II/115 a III/11517 Řevnice, průtah – II.etapa

Řimsa

102.2/2

Změnový list

PŘÍČNÝ ŘEZ - SCHÉMA OPRAVY ZDI
1:50

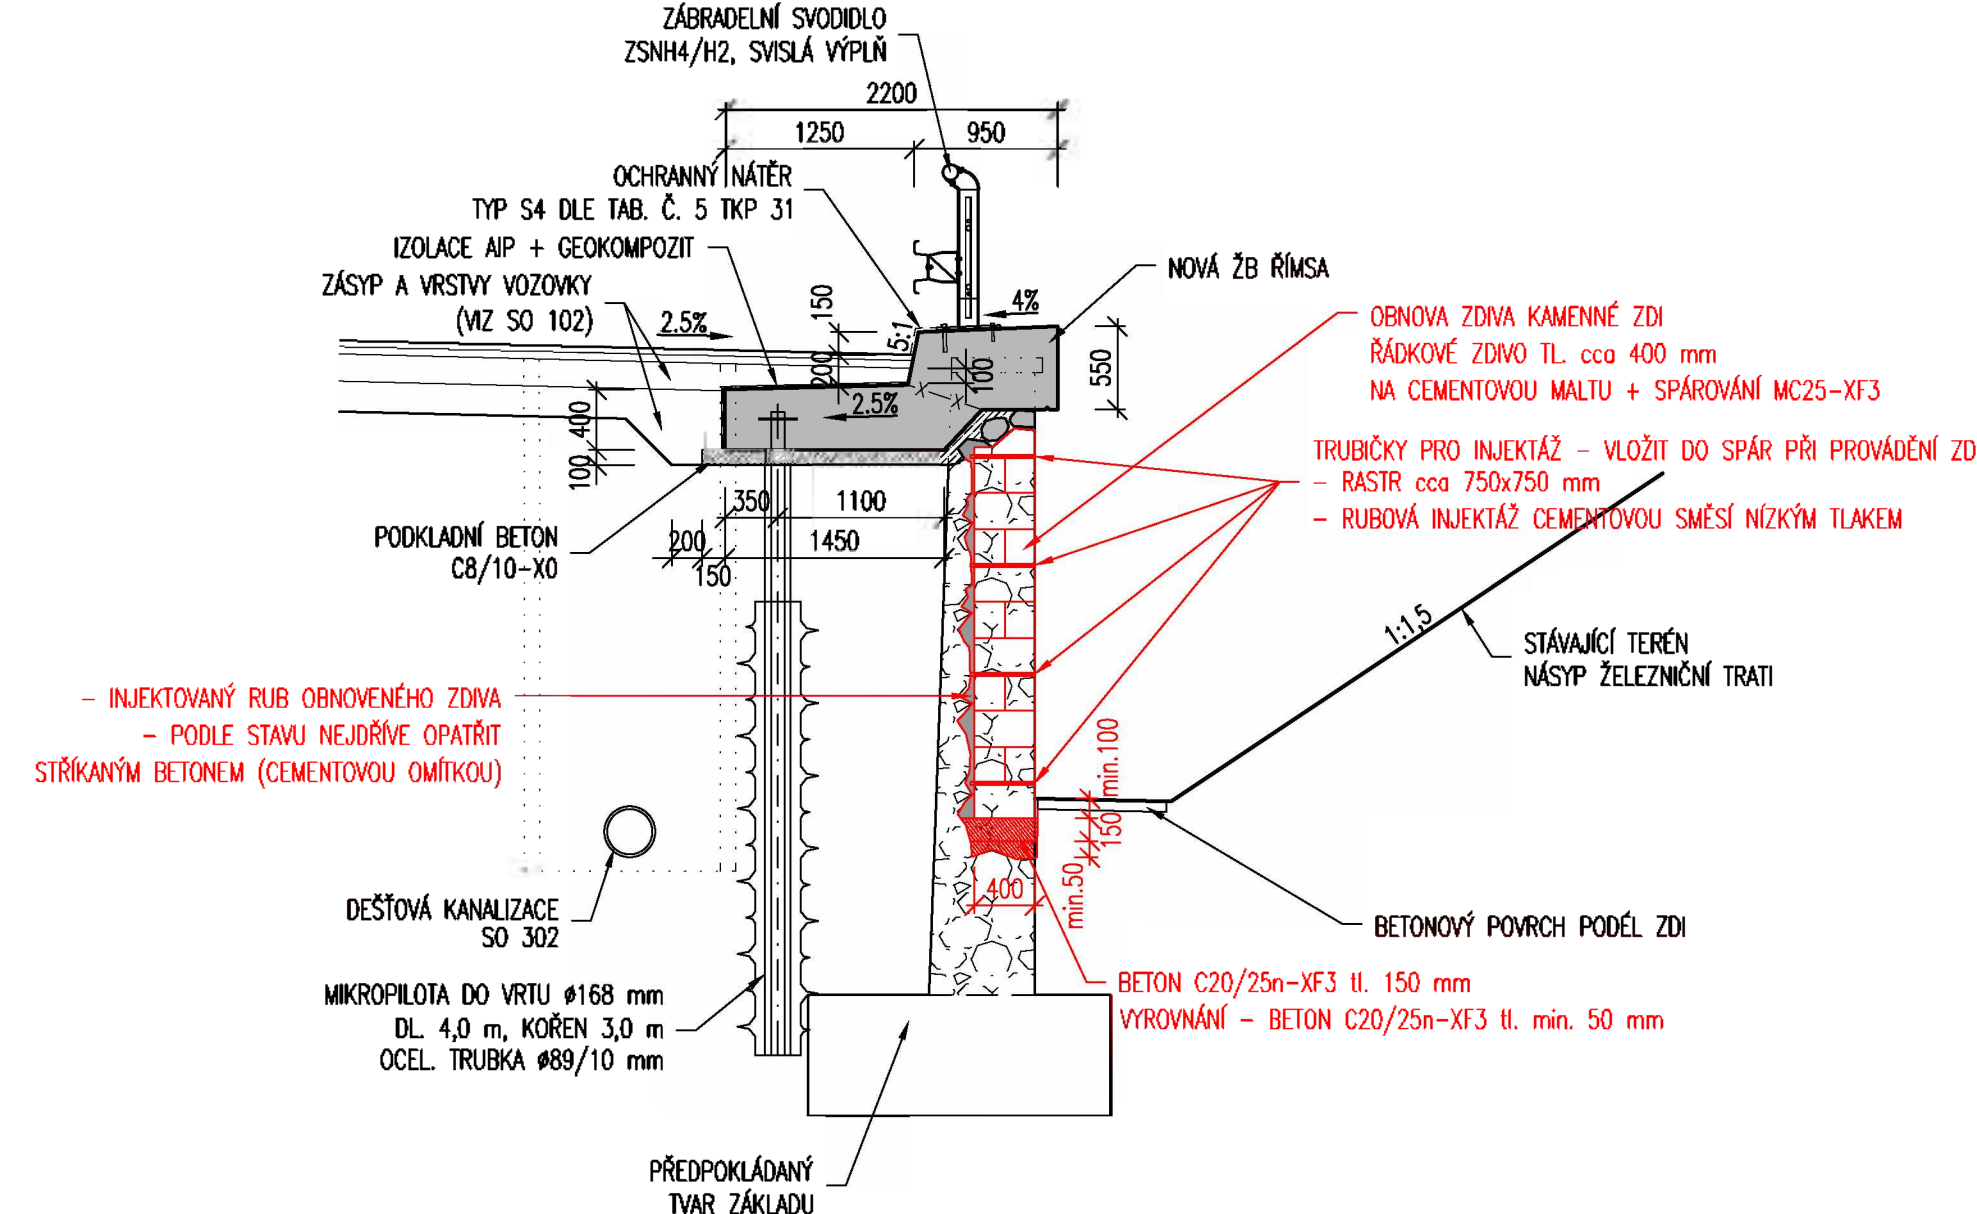
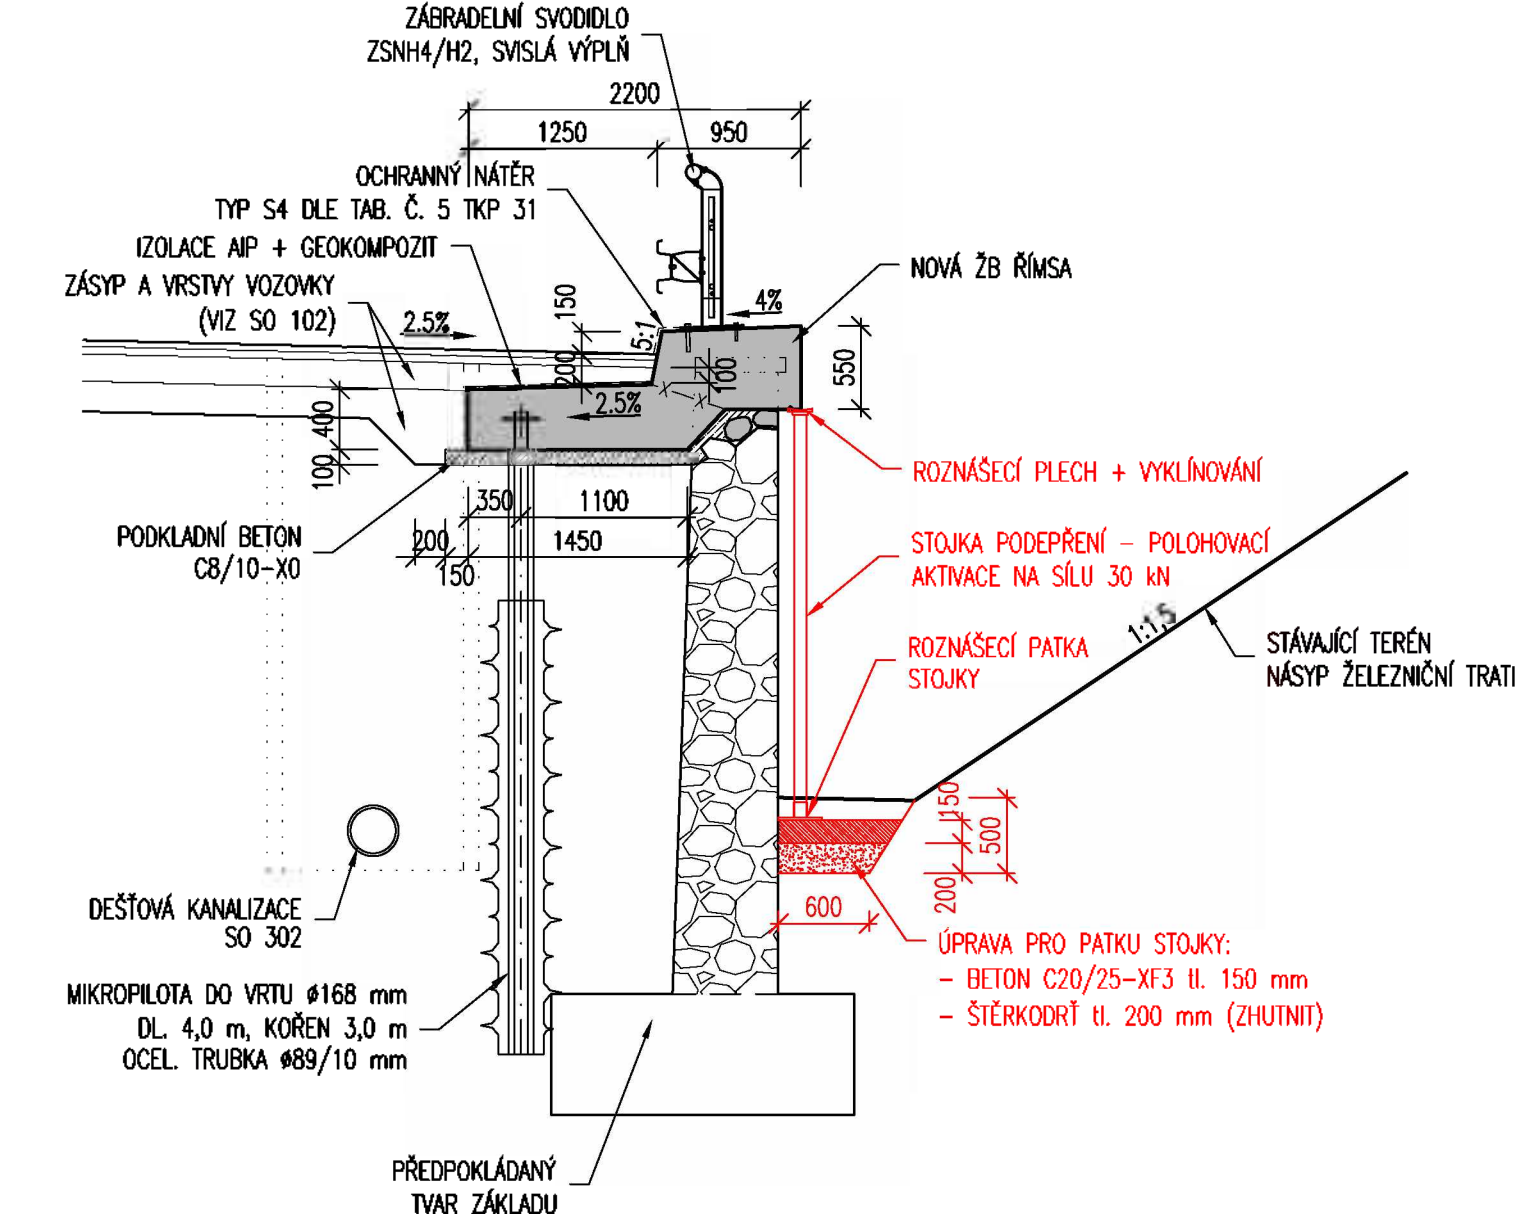
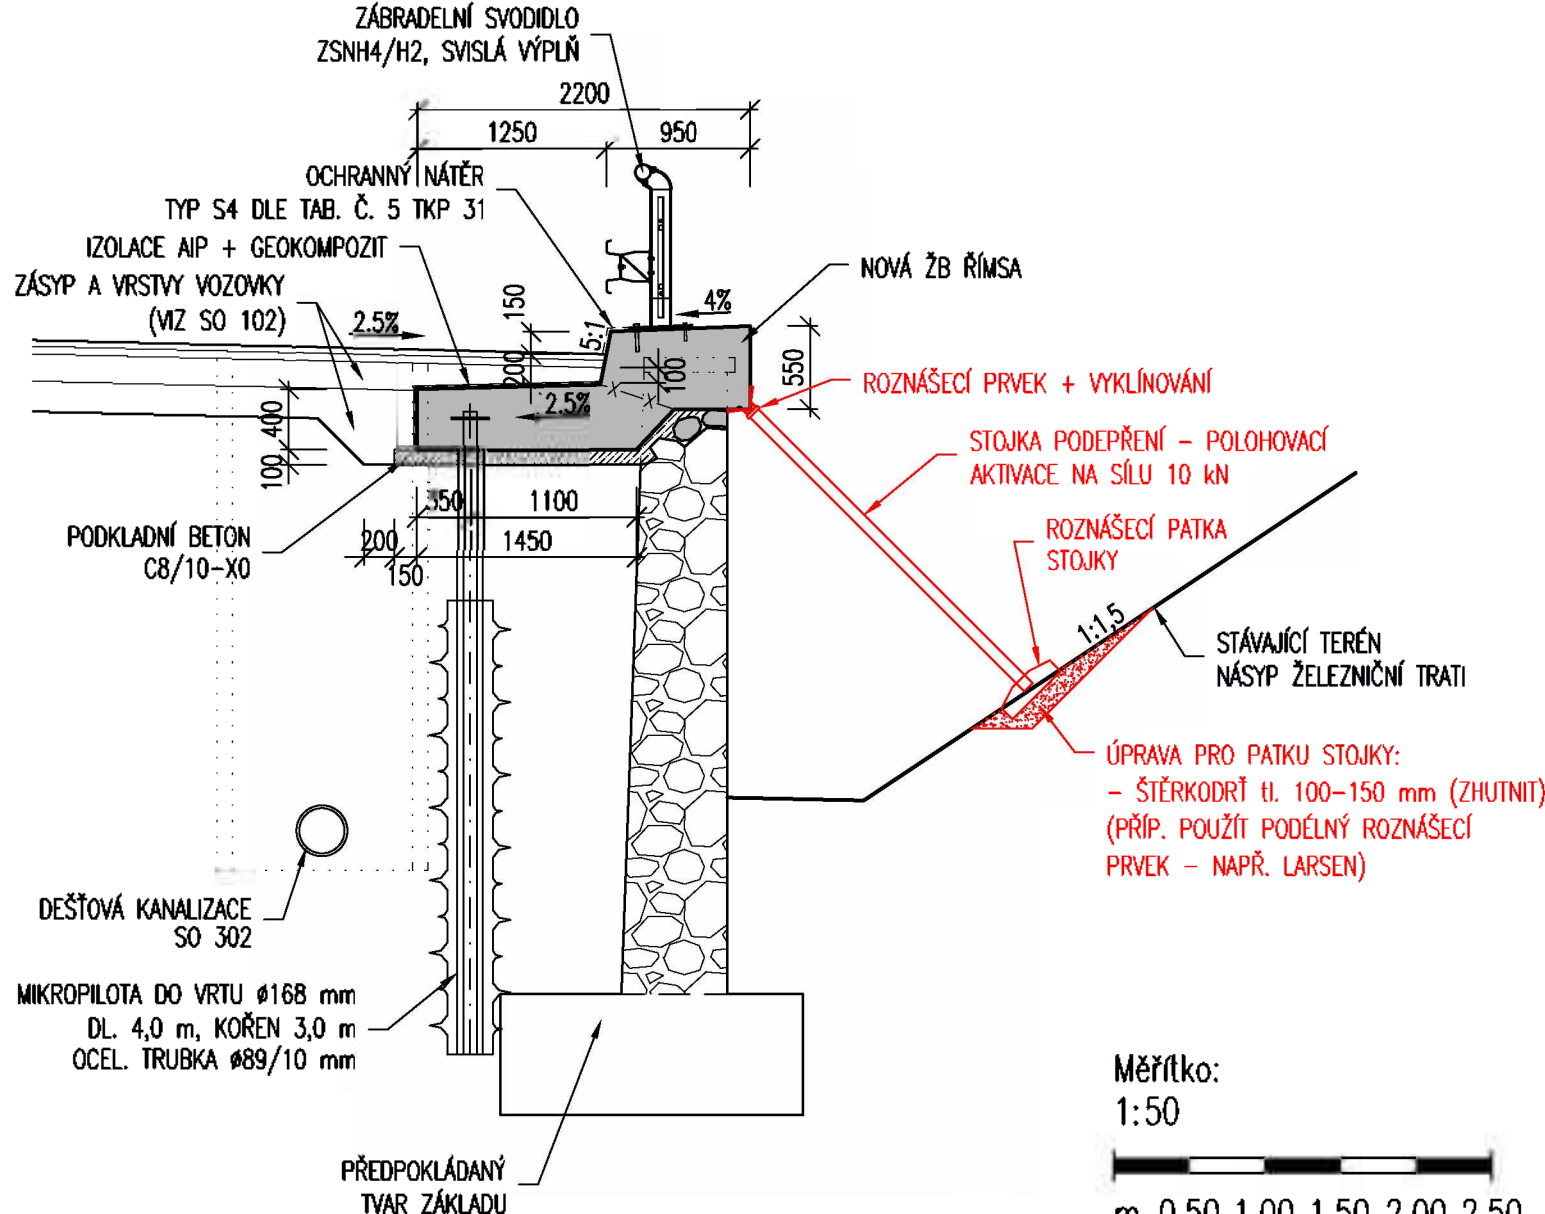
Při provádění stavebních prací na přilehlé komunikace došlo k „vypadání“ stávajících kamenů z opěrné zdi a jejímu vyboulení. S ohledem na tyto skutečnosti bylo nutné zpracovat návrh na zajištění havarijního stavu opěrné zdi. Vzhledem k tomuto bylo nutné nejen prodloužit dobu výstavby, ale i navýšit rozsah stavebních prací. Položky, které jsou nezbytné k řádnému zajištění opěrné zdi jsou zahrnuty v této ZBV.

- PŘED OPRAVOU ZDI BUDE NOVÁ ŘÍMSA V ODPOVÍDAJÍCÍM ROZSAHU PROVIZORNĚ PODEPŘENA – VIZ SCHÉMA.
- OPRAVA ZDIVA BUDE PROBÍHAT PO ČÁSTECH PO JEDNOTLIVÝCH ÚSEKÁCH DÉLKY cca 1,0–1,5 m.

- V KAŽDÉM ÚSEKU OPRAVY ZDI BUDE ZEĎ NA HLoubKU cca 400–450 mm OPATRNĚ ROZEBRÁNA V CELÉ VÝŠCE AŽ POD ÚROVEŇ ŘÍMSY.
- OBNAŽENÁ PLOCHA UVNITŘ KONSTRUKCE ZDI BUDE DLE STAVU PŘÍPADNĚ ZPEVNĚNA STŘÍKANÝM BETONEM, PŘÍP. VYZTUŽENOU CEMENTOVOU OMÍTKOU.

- VE SPODNÍ ÚROVNI POD STÁVAJÍCÍM TERÉNEM SE PROVEDE VYROVNÁNÍ PLOCHY DO ROVINY POMOCÍ PODKLADNÍHO BETONU, ZÁROVEŇ SE TÍM ZPEVNÍ SPODNÍ ČÁSTI ZDI.
- PRO OBNOVU ZDIVA BUDE POUŽIT KÁMEN Z KVÁDRŮ PRO ŘÁDKOVÉ ZDIVO ROZMĚRŮ cca 400x250x200 mm (MOHOU BÝT POUŽITY I VĚTŠÍ ROZMĚRY např. 600x400x250). KAMENNÉ ŘÁDKOVÉ ZDIVO BUDE UKLÁDÁNO NA CEMENTOVOU MALTU. PRO DÍLČÍ ZBYTKOVÉ PLOCHY MŮŽE BÝT POUŽIT STÁVAJÍCÍ KÁMEN Z ROZEBRANÉ ZDI.

- DO SPÁR VE ZDIVU V RASTRU cca 750x750 mm BUDOU UKLÁDÁNY TRUBÍČKY cca Ø20 mm PRO NÁSLEDNOU INJEKTÁŽ RUBU OBNOVENÉHO ZDIVA.
- PO OPRAVĚ ZDI V CELÉM NUTNÉM ROZSAHU BUDE PROVEDENA POSTUPNÁ INJEKTÁŽ RUBU ZDI – POSTUPNĚ OD SPODNÍCH ÚROVNÍ.

- NÁSLEDNĚ BUDE PROVEDENA FINÁLNÍ ÚPRAVA LÍCOVÉ PLOCHY SPÁR ZDIVA.

PLOCHA OPRAVY ZDI	16,0 m ²
KAMENNÉ ZDIVO (ŘÁDKOVÉ)	6,40 m ³
PODKLADNÍ BETON	0,54 m ³
INJEKTAŽNÍ SMĚS CEM. (ODHAD SPOTŘEBY)	1,50 m ³
SPÁROVACÍ MALTA MC25-XF3	0,40 m ³
